Projet de parc photovoltaïque sur  
l'aérodrome du Blanc (36)

Avis hydrogéologique concernant  
la faisabilité d'installer un parc  
photovoltaïque au sein du  
périmètre de protection  
rapprochée du captage  
d'alimentation en eau potable de  
« Varennes » exploité par la  
commune du Blanc

Figure 3-2 : bassins versants et aménagements hydrauliques envisagées pour la gestion des eaux pluviales (Comirem Scop et SOND&EAU, Mars 2022)

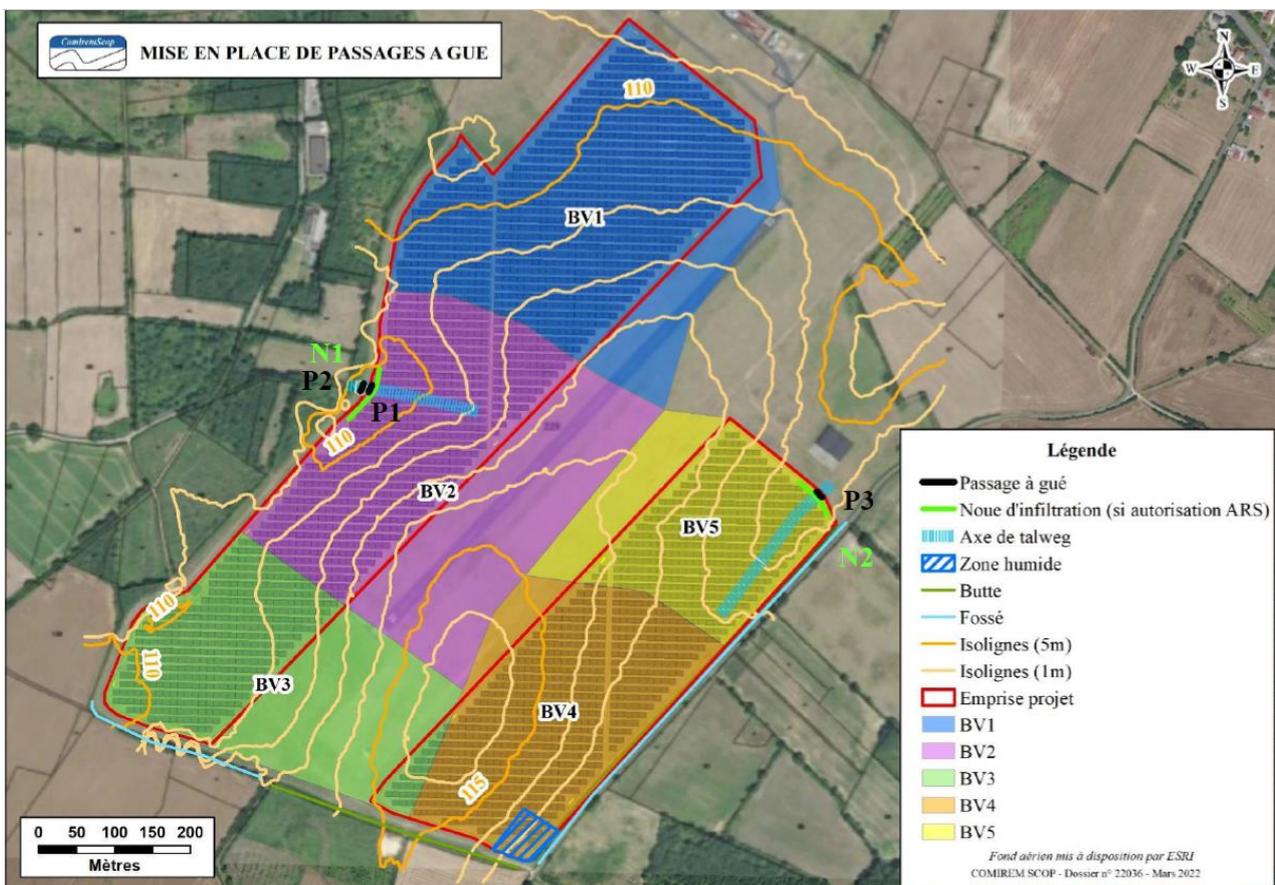
Entretien des panneaux photovoltaïques	- L'entretien des surfaces de panneaux sera exclusivement effectué à l'eau. - Une vérification périodique (minimum de 2 fois par an) de l'état des panneaux sera réalisée, le but étant de déceler et de remplacer immédiatement les panneaux en mauvais état et susceptibles de relarguer des éléments traces métalliques tels que le cadmium.
	Gestion des eaux superficielles	- Avis défavorable à la création des noues d'infiltration qui visent uniquement en la protection des pistes de circulation. Compte-tenu de la proximité de la noue

située dans le BV2 et d'un axe potentiellement drainant vers le captage de Varennes, le fait de favoriser l'infiltration ne parait pas pertinent pour la protection du captage.
	Communication avec l'exploitant en charge de la production d'eau potable	- En cas d'incident ou d'accident induisant un risque pour la protection de la ressource en eau, le gestionnaire du site devra prévenir immédiatement l'exploitant du captage de Varennes ainsi que les services de l'ARS.
	Stockage de produits susceptibles d'altérer la qualité des eaux souterraines	- Tous stockage de produit susceptible d'altérer la qualité des eaux souterraine devra être muni sur cuve de rétention d'un volume au moins égal à 1,5 fois le volume de produit stocké. Les dispositifs de remplissage et de vidange devront bénéficier de l'ensemble des systèmes permettant d'éviter un déversement sur site.
